委員ご質問への回答（その3）

- 6号機非常用取水路耐震安全性評価に関する補足説明 -

平成21年 4月23日

阿部委員のご指摘事項への回答

取水路縦断図

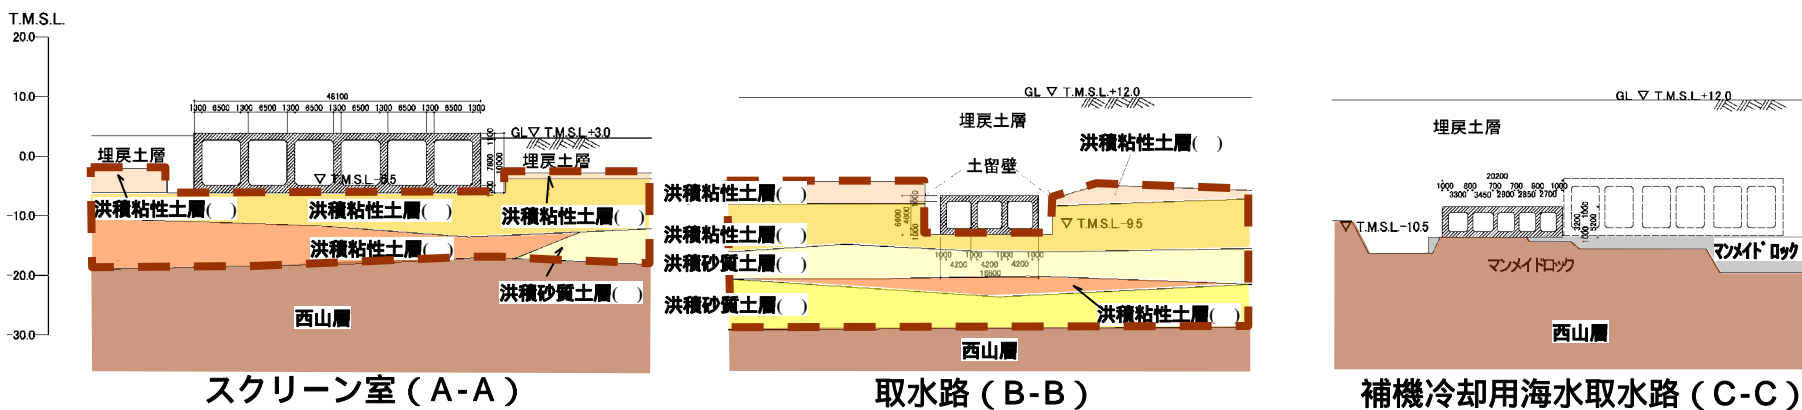
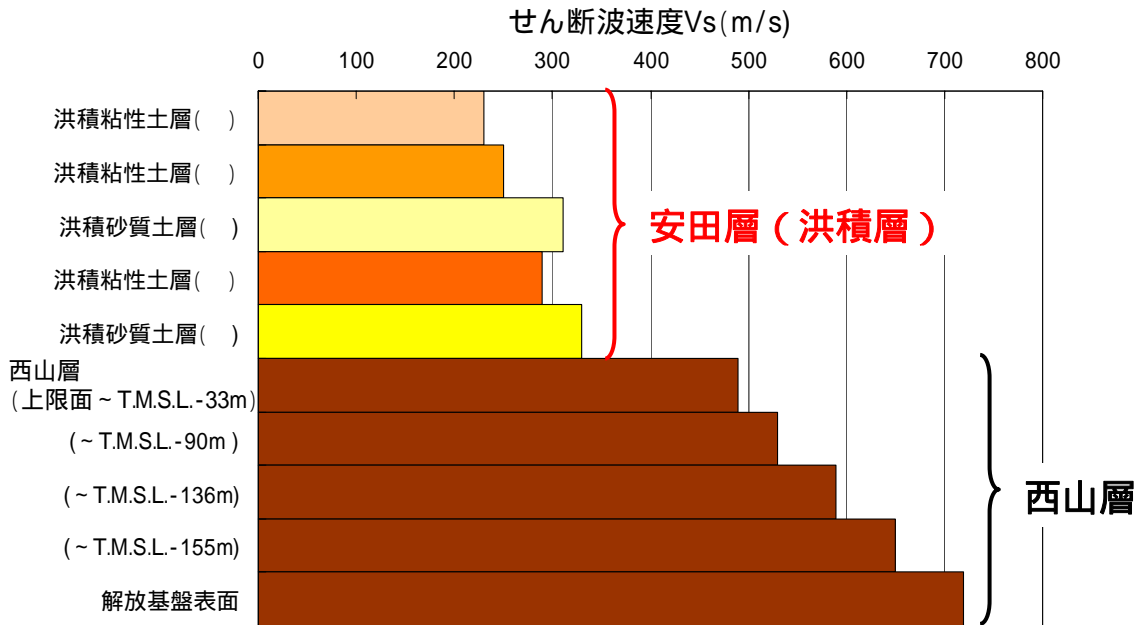
非常用取水路の耐震安全性評価において、二次元解析を行っていることについて説明すること。（第17回設備小委）

スクリーン室，取水路は西山層の上位に分布している安田層（洪積層）に設置している。
補機冷却用海水取水路は西山層とそれと同等以上の力学的特性を有するマンメイドロックに設置している。
